[連-160704]

平成28年7月4日

## 『新型ワンタッチ式ターンバックルセット』 標準出荷のご案内

SH-LKTB71

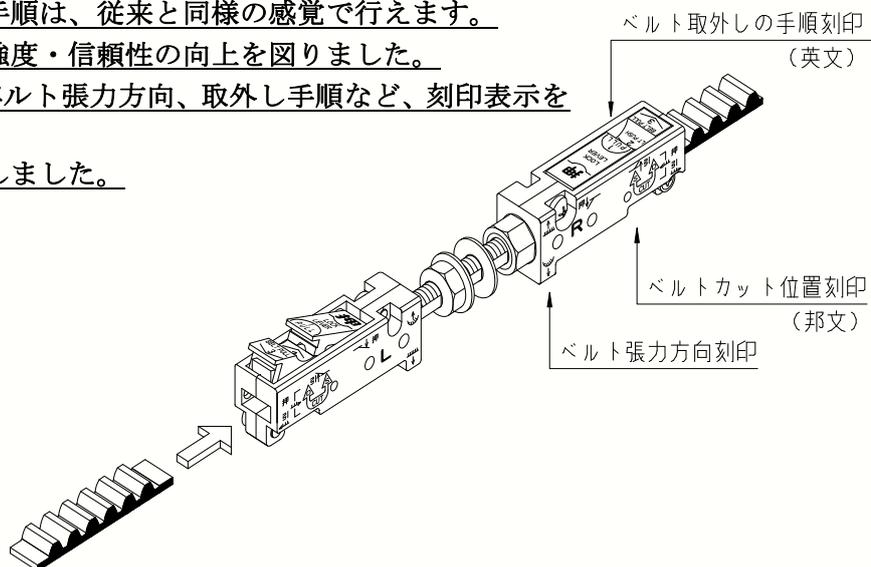
1. ロックレバーを上げない限り解除しない機構になりました。
2. 外形寸法は、現行品と同じ寸法です。
3. ベルトの組込み手順は、従来と同様の感覚で行えます。
4. 金具の形状は、強度・信頼性の向上を図りました。
5. 金具側面には、ベルト張力方向、取外し手順など、刻印表示を入れました。
6. 英文表記も追加しました。

さて、現在代理店様よりご愛顧いただいております、従来品のターンバックルセットは現場の使用状況等によっては、「解除方向にベルトが作用してベルトが抜けることがある。」とのお話を聞いておりました。そのため弊社では、取付け先での不安を解消するため、ロックレバー金具を追加し、同金具を上げない限り解除しない機構に変更した、新ターンバックルを今年4月のソリックニュース【連一160415平成28年4月15日】にてご案内させていただき、各代理店様から大変ご好評をいただいております。

### ● 取付け手順シール

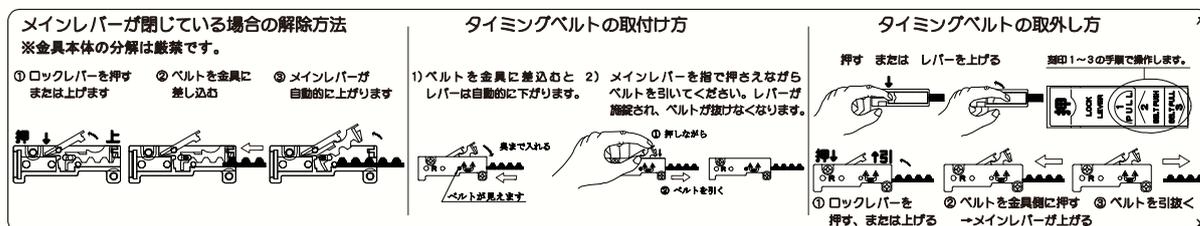
尚、新ターンバックルセット組込みのエンジンベースには、取付け手順シールを貼って対応しております。一部機種によっては、貼るスペースが確保できない時には、シールを貼らず出荷させていただきます。ご理解とご協力の程よろしくお願い申し上げます。
